仕様変更のご案内

RV8H 形インターフェイスリレー

RV8H 形インターフェイスリレーのリリースレバーの形状変更についてご案内いたします。

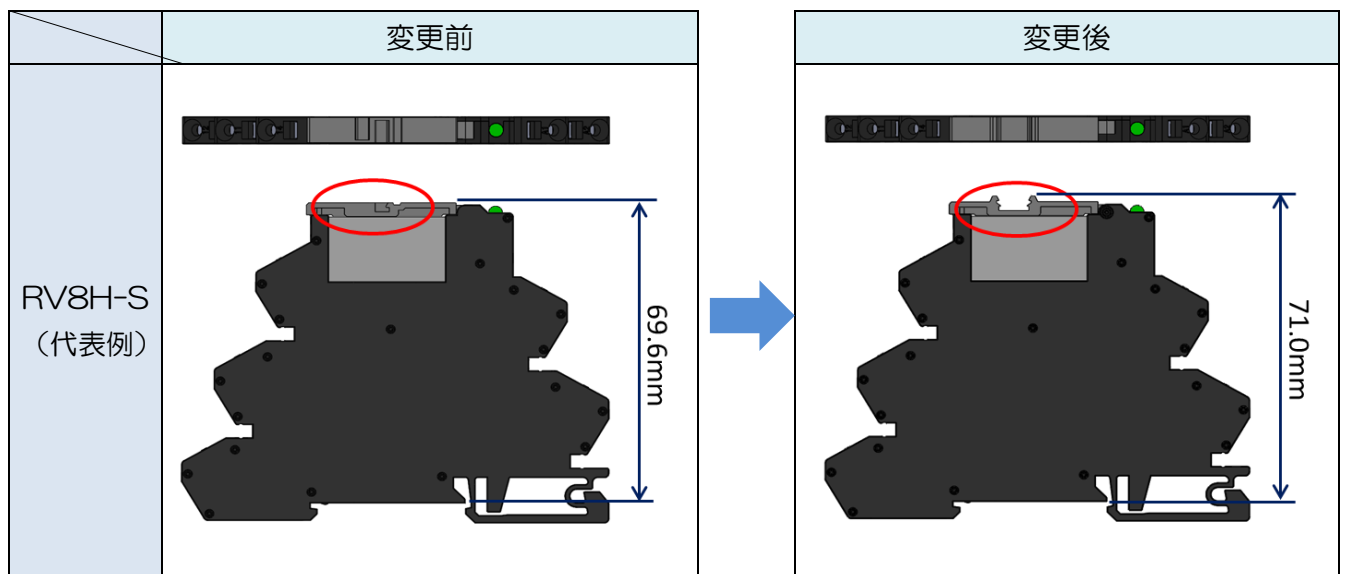
リリースレバーのマーキングプレート取り付け部分の形状が変更となります。

これに伴い、高さ方向の寸法が 1.4mm 長くなります。
